**Conseil économique et social**

**Forum mondial de l'harmonisation
des Règlements concernant les véhicules****Groupe de travail de l'éclairage et de la signalisation lumineuse****Soixante et onzième session**

**Questions diverses – Établissement d'une homologation
de type internationale de l'ensemble du véhicule (IWVTA)****Proposition de complément 18 au Règlement n° 4
(Dispositifs d'éclairage des plaques d'immatriculation
arrière)****Communication des experts du Japon et de la Finlande***

POINT DE MESURE POUR L'ESSAI**a) Catégorie 1a**

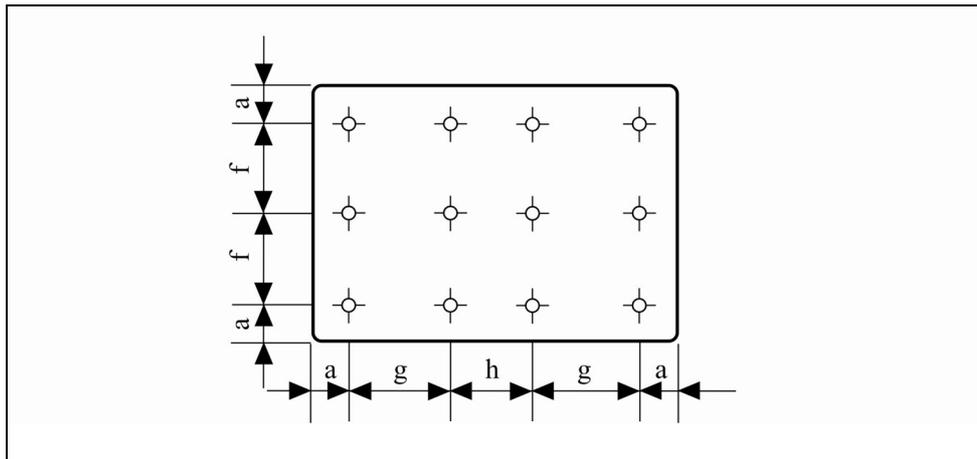
~~des dispositifs destinés à l'éclairage d'un emplacement haut
(340 x 240 mm)~~

e) Catégorie 1c

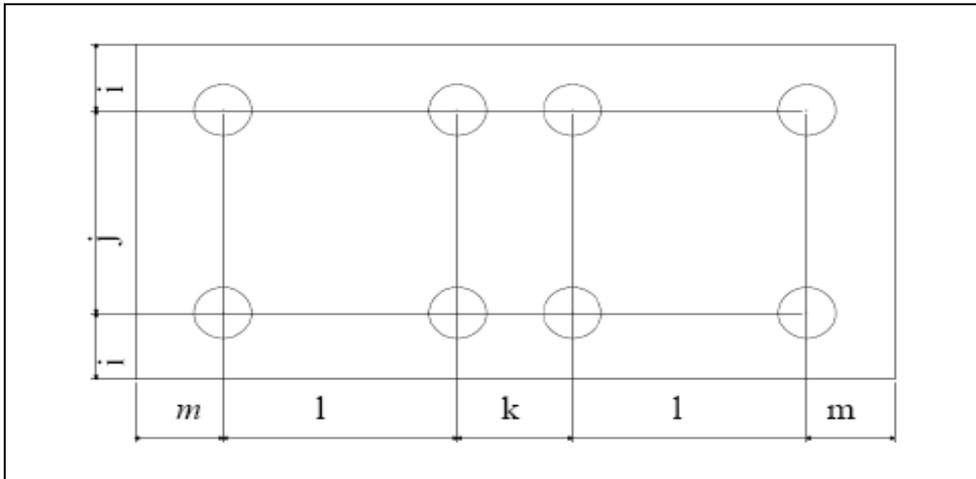
~~des dispositifs destinés à l'éclairage d'une plaque pour tracteur
agricole ou forestier (255 x 165 mm)~~

g = ~~65~~ 70 mm

h = ~~60~~ 65 mm

a = 25 mm

b = 95 mm

c = 100 mm

d = 90 mm

e = 70 mm

f = 57,5 mm

Catégorie 2a (330 x 165 mm)

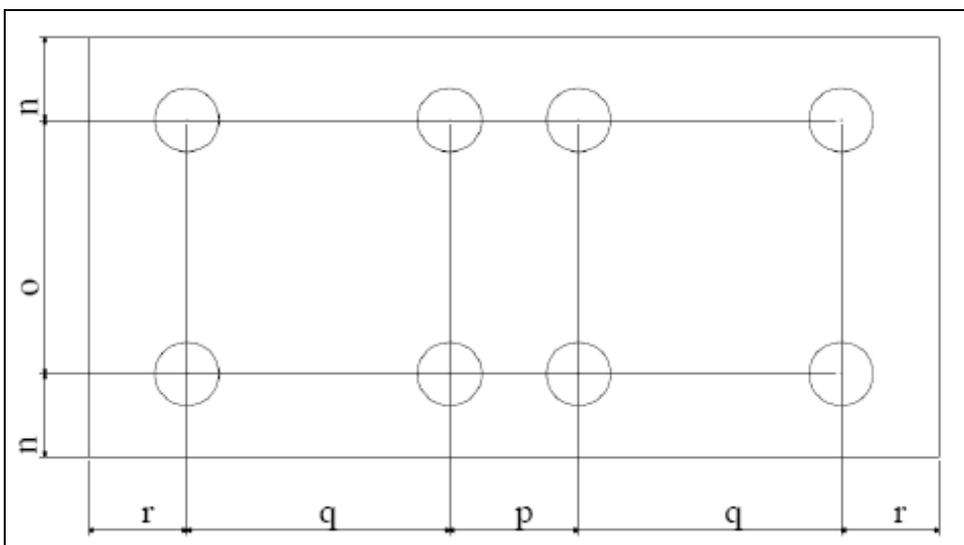
Catégorie 2b (440 x 220 mm)

$i = 32,5 \text{ mm}$

$j = 100 \text{ mm}$

$k = 50 \text{ mm}$

$l = 100 \text{ mm}$

$m = 40 \text{ mm}$

$n = 50 \text{ mm}$

$o = 120 \text{ mm}$

$p = 50 \text{ mm}$

$q = 145 \text{ mm}$

$r = 50 \text{ mm}$
